改善箇所説明図

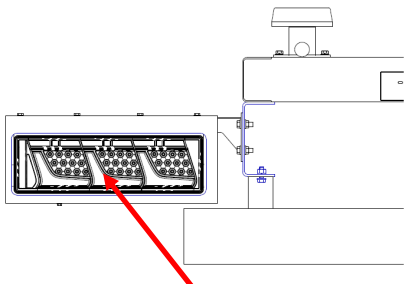
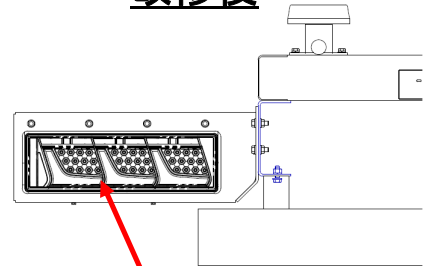
改修前

分割式リヤコンビランプ取付ブラケット

+

リヤコンビランプ化粧枠

【不具合の内容】

スワップボディコンテナキャリアのリヤコンビランプ取付ブラケットにおいて、振動における検討が不十分なため、当該取付ブラケットの強度が不足している。そのため、走行振動などにより当該取付ブラケットに亀裂が生じ、最悪の場合、当該取付ブラケットが破断し、リヤコンビランプと共に脱落することで、他の交通の妨げとなるおそれがある。

改修後

一体型リヤコンビランプ取付ブラケット

【改善の内容】

全車両、リヤコンビランプ取付ブラケットを対策品に交換する。また、リヤコンビランプを点検し、破損がある場合は新品に交換する。
